改善箇所説明図

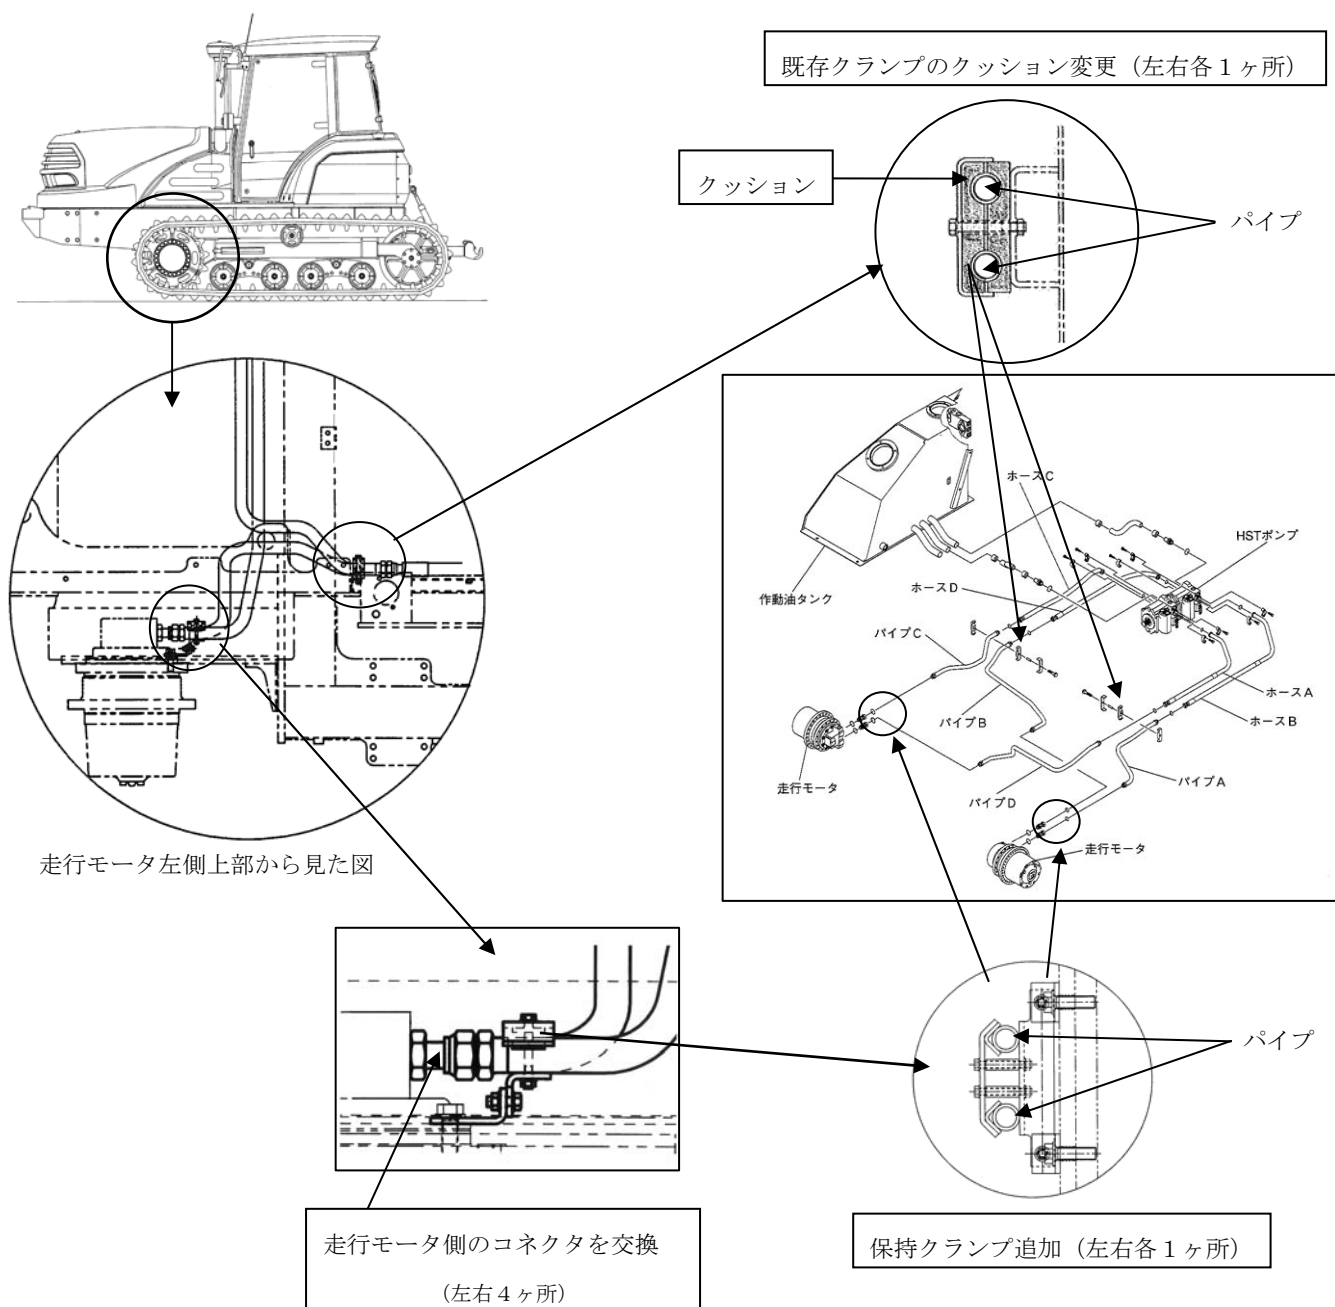
基準不適合発生箇所

動力伝達装置において、走行モータに油圧供給パイプを取り付ける際の組み付け方法が不適切なため、連結部でオイルが洩れるものがある。そのため、そのまま使用を続けると、オイルが減少し、最悪の場合走行できなくなるおそれがある。

改善措置の内容

全車両、走行モータのコネクタを交換し、油圧供給パイプに保持クランプを追加すると共に、更に、油圧供給パイプの保持力向上のため既存クランプのクッション硬度を上げたものに交換する改善対策を行う。

識別方法

追加部品にて識別する。
